Obec Květnice
K Dobročovicům 35
250 84 Sibřina

Reakce na připomínky k návrhu Regulačního plánu RP 1 Květnice

V Praze, 13. 9. 2022

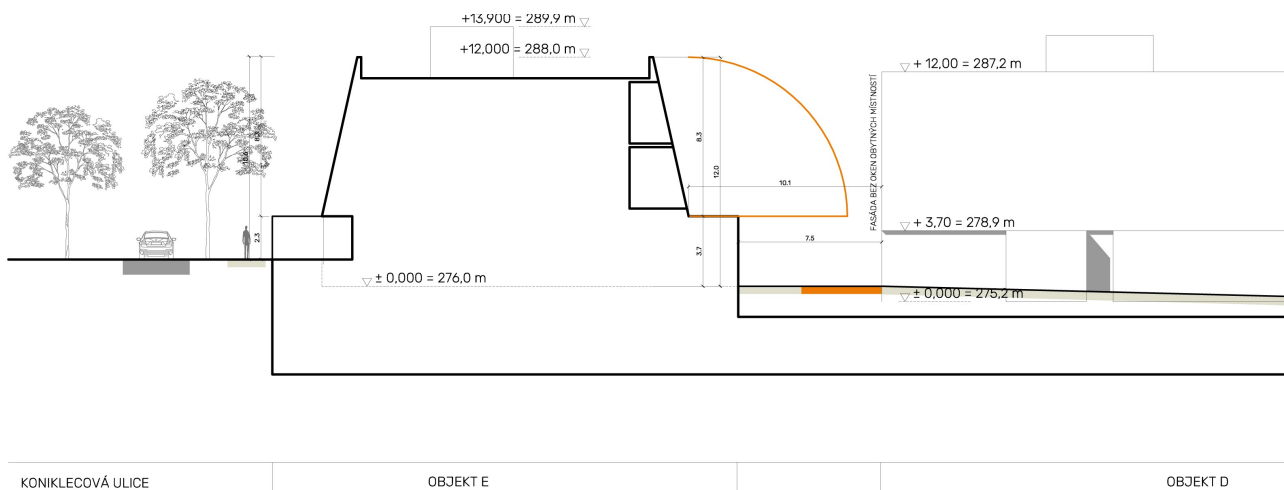
22. Výkres veřejně prospěšných staveb je povinnou součástí dokumentace a požadavek na jejich vymezení byl součástí zadání regulačního plánu. Pokud obec žádné veřejně prospěšné stavby nevyžaduje, jak z textu připomínek vyplývá, může být ponechán prázdný.
